Kreis Unna FB 60.3, Planen und Bauen Friedrich-Ebert-Straße 17, 59425 Unna			
Projekt:	Blattgröße:	Maßstab:	
Erweiterung und Umbau	A1	1:50	
Märkisches Berufskolleg Unna	CAD-Name:	286_US_GR_50_Index B	
Parkstraße 22, 59425 Unna	Planungsstand:	AUSFÜHRUNG	
Bezeichnung:	Plan-Nr.:	All 1	Index:
Unterschreiben Neubau: Schlitzte und Durchbrüche

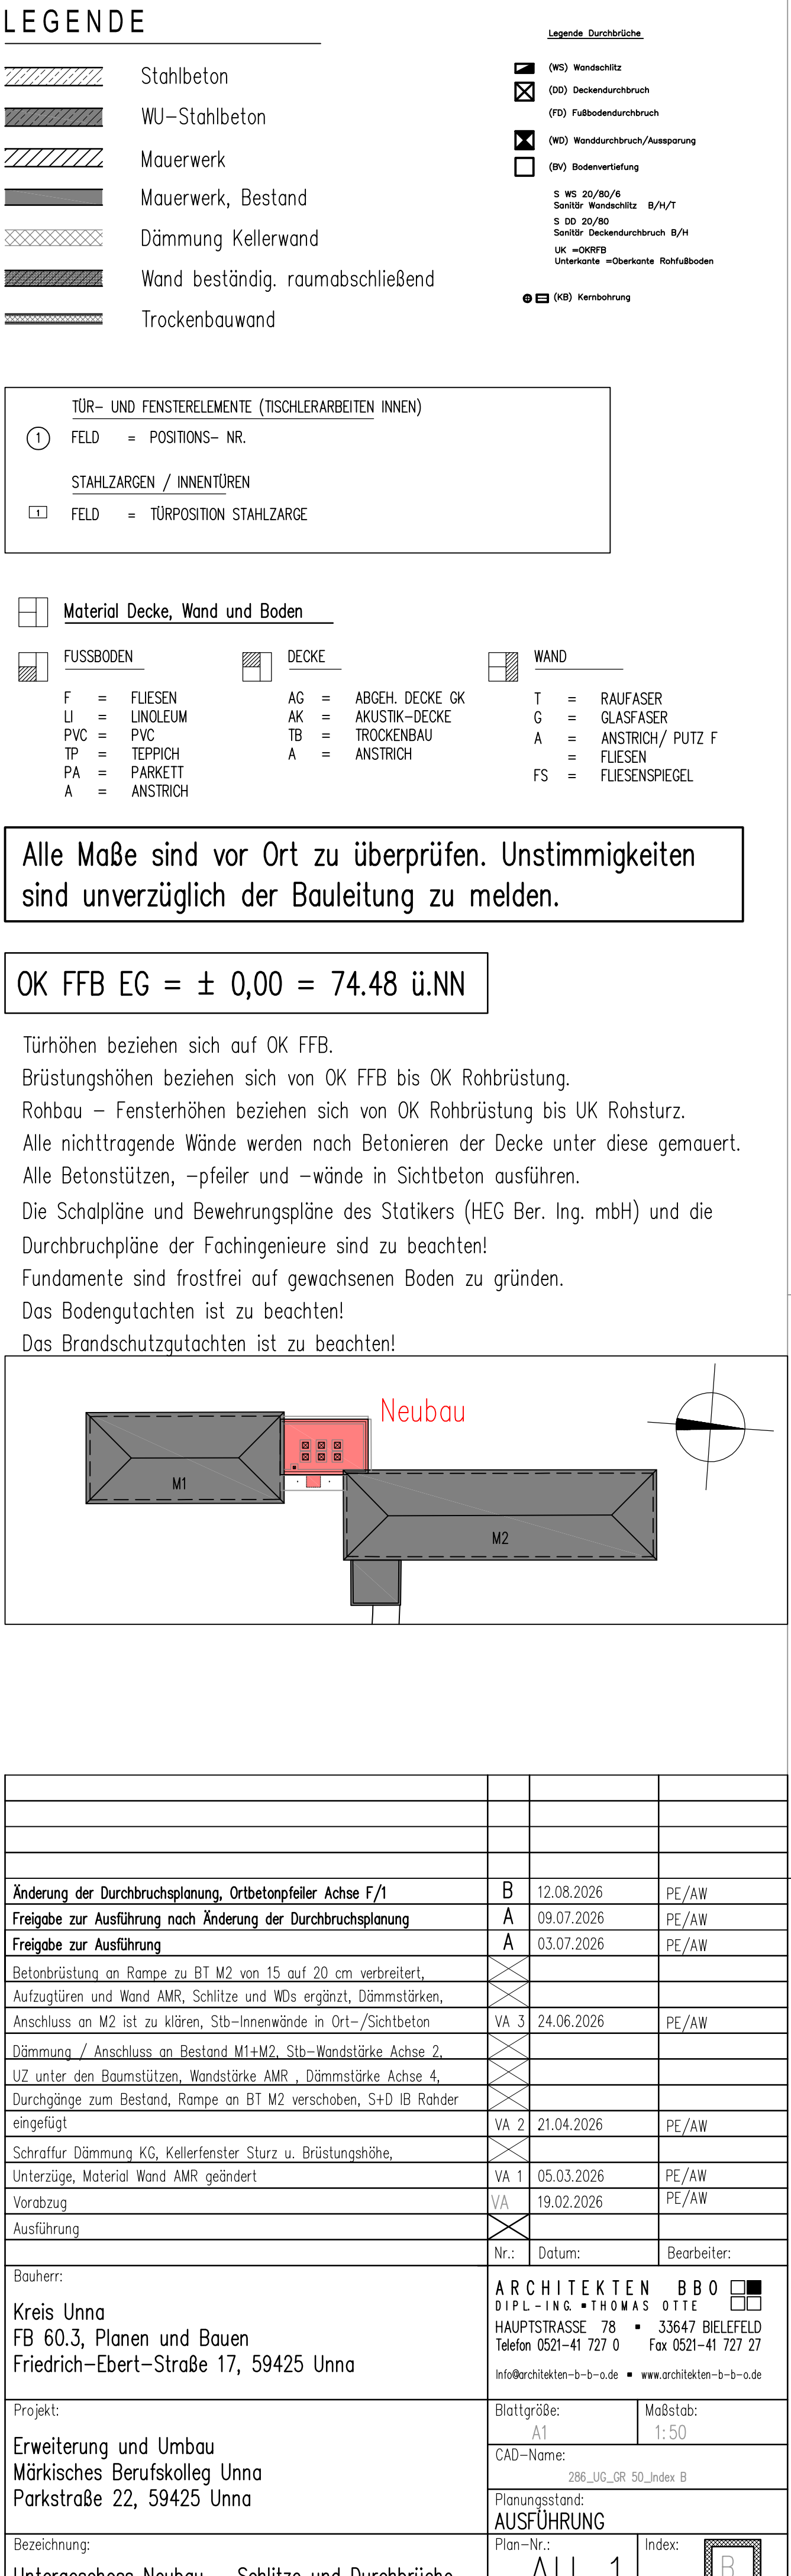
Änderung der Durchbruchplanung, Ortbetonpfeiler Achse F/I	B	12.08.2026	PE/AW
Freigabe zur Ausführung nach Änderung der Durchbruchplanung	A	09.07.2026	PE/AW
Freigabe zur Ausführung	A	03.07.2026	PE/AW
Betonbrüstung an Rampe zu BT M2 von 15 auf 20 cm verbreitert,	X		
Aufzugtüren und Wand AMR, Schlitzte und WDs ergänzt, Dämmstärken,	X		
Anschluss an M2 ist zu klären, Stb-Innenwände in Ort-/Sichtbeton	VA 3	24.06.2026	PE/AW
Dämmung / Anschluss an Bestand M1+M2, Stb-Wandstärke Achse 2,	X		
UZ unter den Baumstützen, Wandsärke AMR , Dämmstärke Achse 4,	X		
Durchgänge zum Bestand, Rampe an BT M2 verschoben, S+D IB Rahrer eingefügt	VA 2	21.04.2026	PE/AW
Schraffur Dämmung KG, Kellerfenster Sturz u. Brüstungshöhe,	X		
Unterzüge, Material Wand AMR geändert	VA 1	05.03.2026	PE/AW
Vorabzug	VA	19.02.2026	PE/AW
Ausführung	X		
	Nr.:	Datum:	Bearbeiter:
Bauherr:	ARCHITEKTEN BBO  DIPL.-ING. THOMAS OTTE HAUPTSTRASSE 78 ■ 33647 BIELEFELD Telefon 0521-41 727 0 Fax 0521-41 727 27 Info@architekten-b-b-o.de www.architekten-b-b-o.de
